## 令和5年度通学路・未就学児の集団移動経路危険箇所合同点検箇所一覧

実施日: 令和5年8月17日(木)

# 高田小学校通学路図

令和5年度  
通学路の安全・防犯点検箇所図

# 宮川小学校通学路図

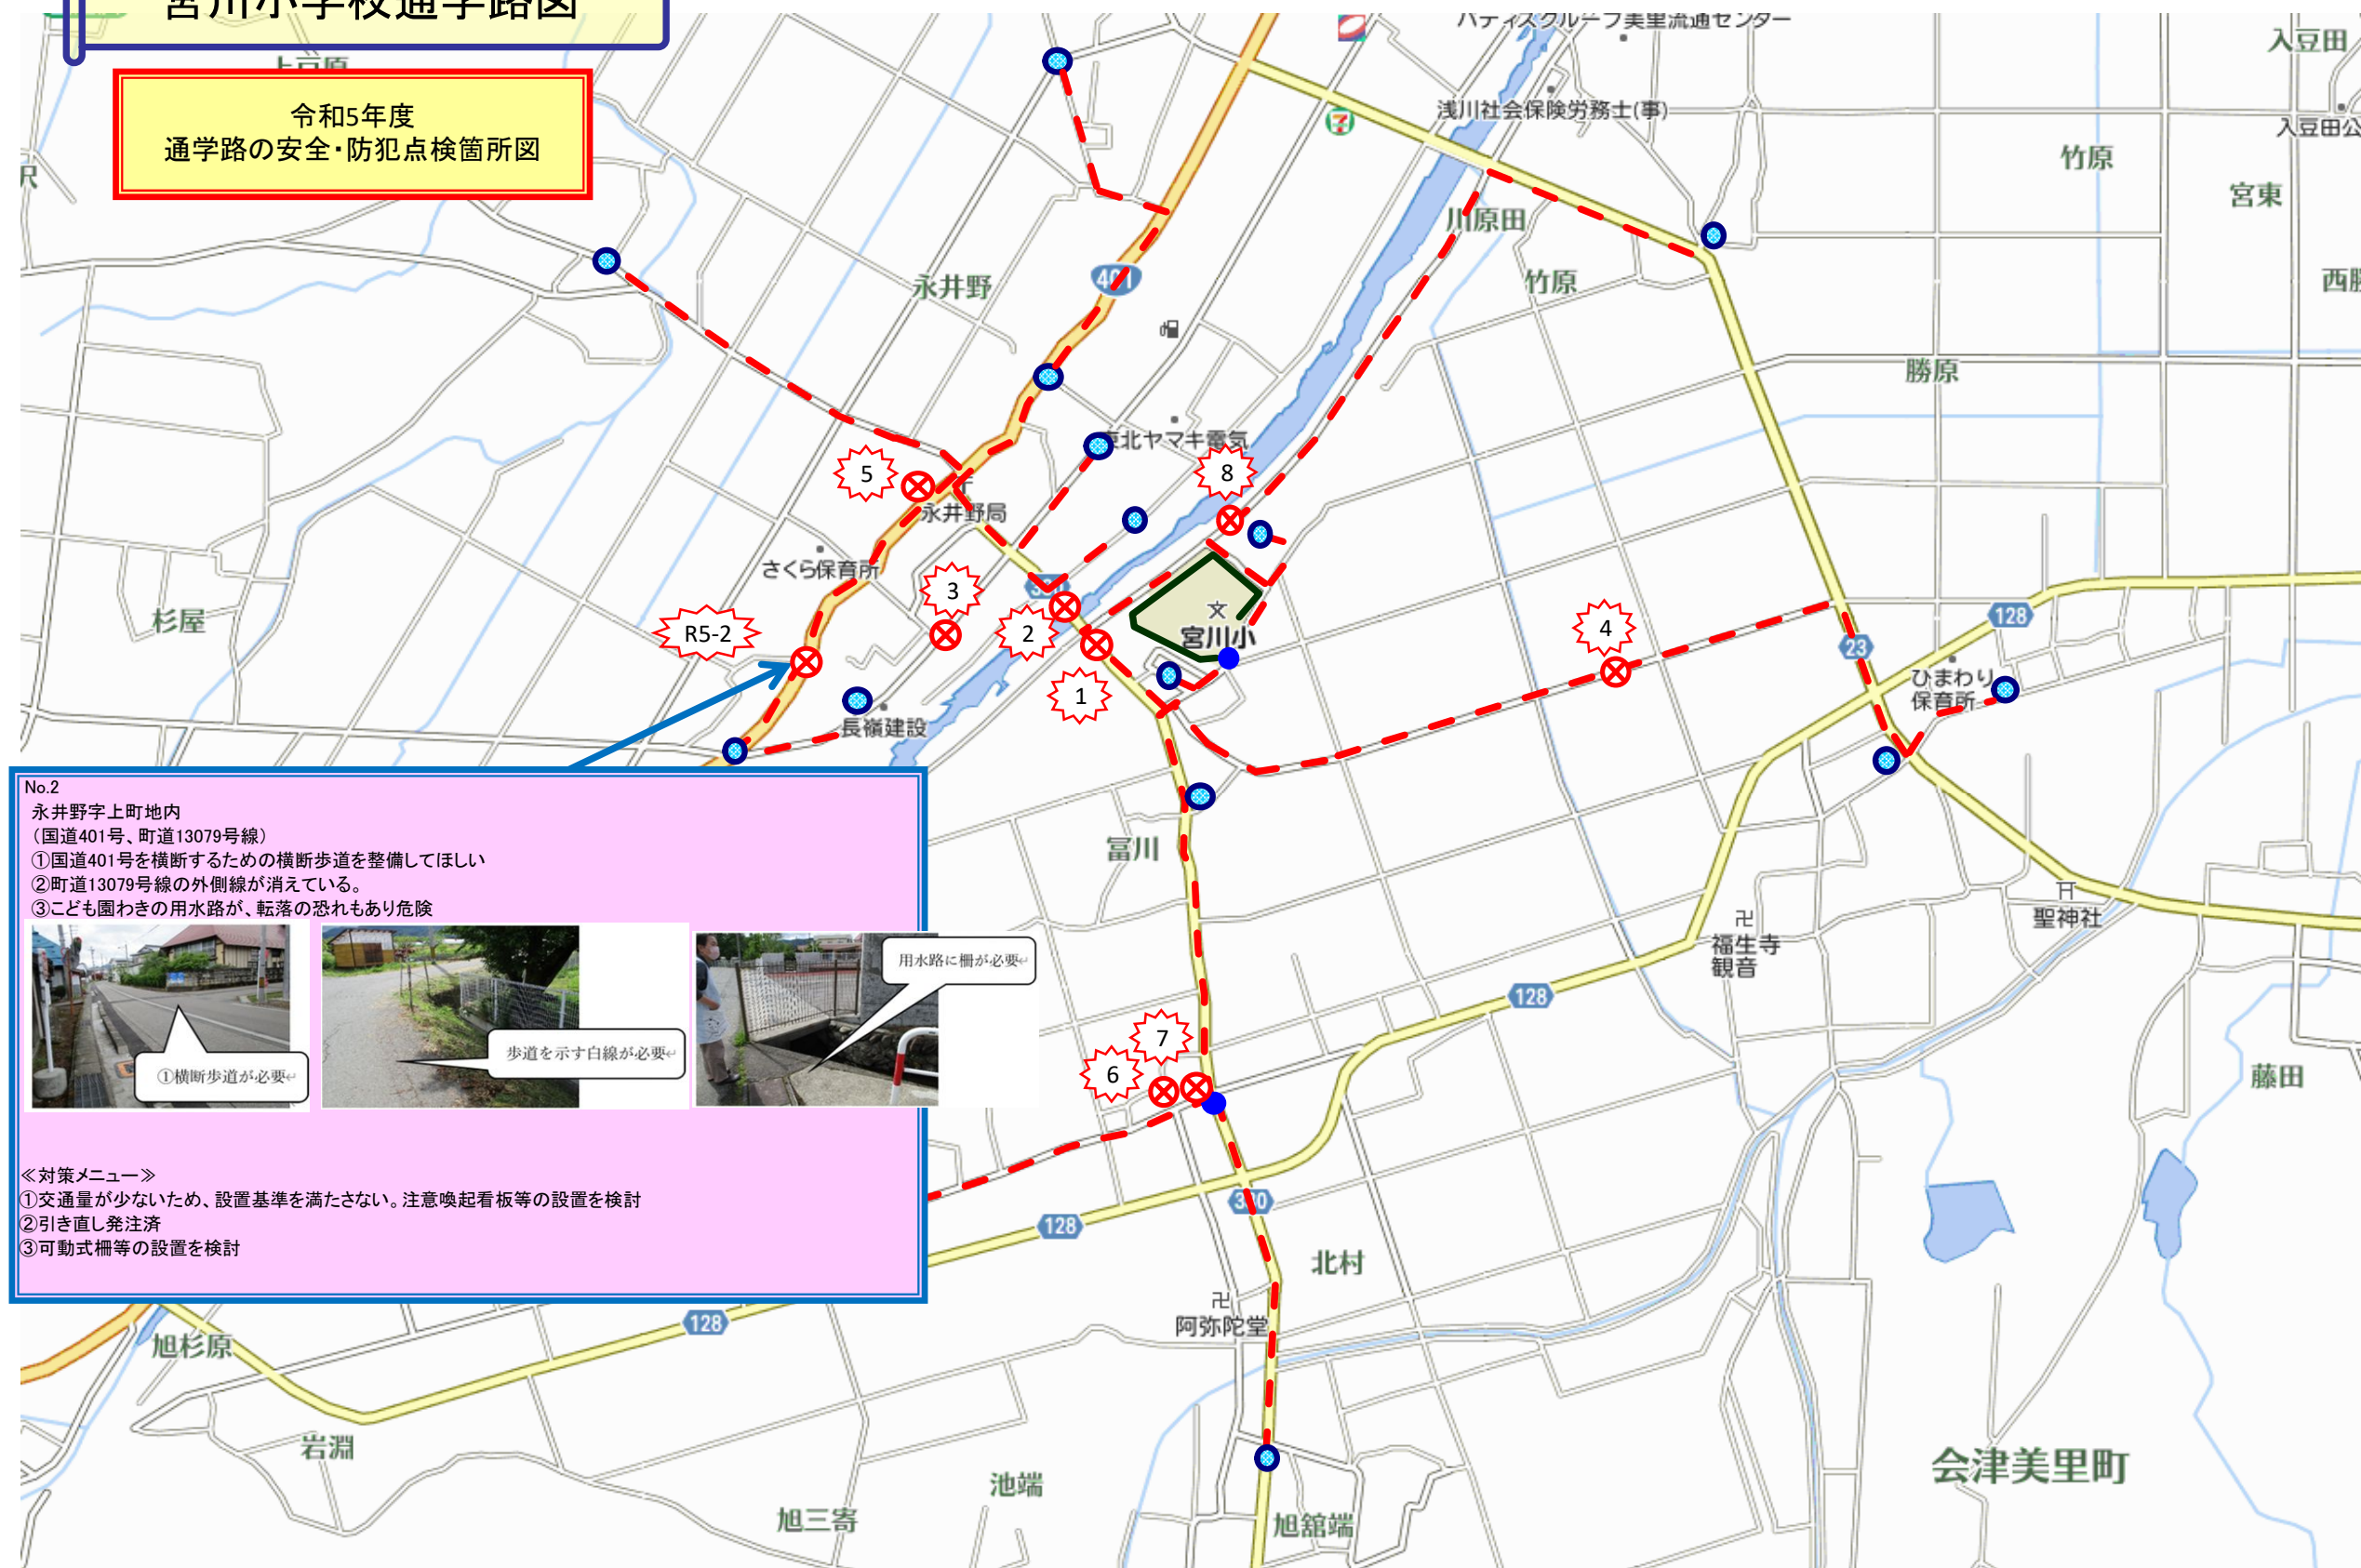
| No. | 学校・園   | 危険箇所                               | 危険な状況                                                      | 対応                                                                                                                                     |
|-----|--------|------------------------------------|------------------------------------------------------------|----------------------------------------------------------------------------------------------------------------------------------------|
| 2   | 宮川小    | 国道401号、町道13079号線<br>永井野字上町地内       | ①国道401号を横断するための横断歩道を整備してほしい<br>②外側線が消えている<br>③用水路に転落の恐れがある | ①【警察】交通量が少ないため、設置基準を満たさない。<br>【学校・教育委員会】注意喚起看板の設置を検討<br>②【道路管理者(町建設水道課)】引き直し発注済み。現在水道管工事のため、完了次第引き直し予定。<br>③【道路管理者(町建設水道課)】可動式柵等の設置を検討 |
